Informazione Tecnica

Kit Catena TCK42CRD-10 - 2.5 YD25DDTi Differenze di progettazione tra FAI e Originale

TB0054

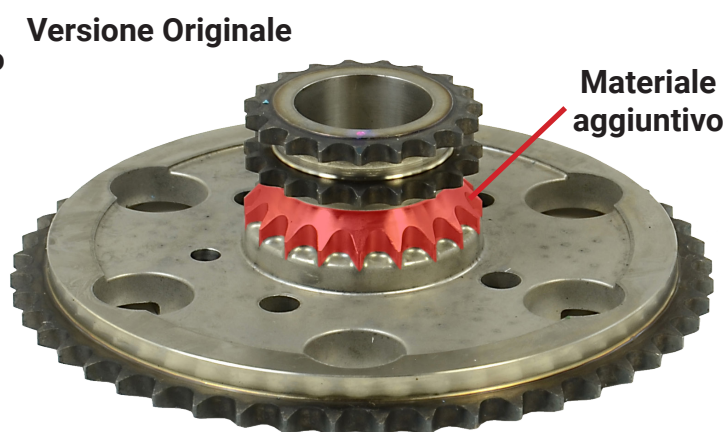
L'immagine sotto mostra la ruota dentata della pompa di iniezione che è stata prodotta da FAI rispetto al design originale del produttore.

La ruota dentata fornita da FAI è una sostituzione diretta, l'unica differenza sono il materiale e i metodi di produzione utilizzati durante la fabbricazione.

La ruota dentata FAI è rinforzata utilizzando acciaio forgiato anziché polvere di metallo. A causa della maggiore resistenza della versione FAI, la giunzione tra la ruota dentata duplex e quella simplex non necessita di materiale aggiuntivo, come indicato nella figura qui di seguito.
